BIENES INMUEBLES DE INTERES CULTURAL DE SANTIAGO DE CALI BIC M2-23

Casa Barrio Granada

FICHA DE ACTUALIZACIÓN DEL ESTADO DE LOS BIENES CULTURALES INMUEBLES DEL MUNICIPIO DE CALI - AÑO 2009										INMUEBLE No. BIC M2-23		
										Hoja N° 1

4. Registro Fotográfico Actual

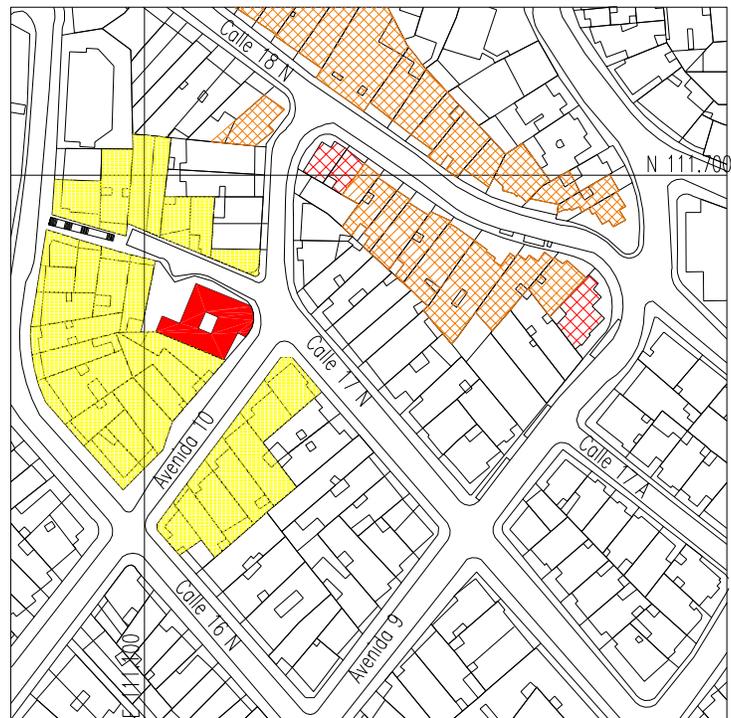
Liberar el inmueble del cerramiento lateral posterior agregado sobre el antejardín, que no cumple con la norma (Art 18, Acuerdo 0232/07) recuperando la visual sobre la fachada del BIC.
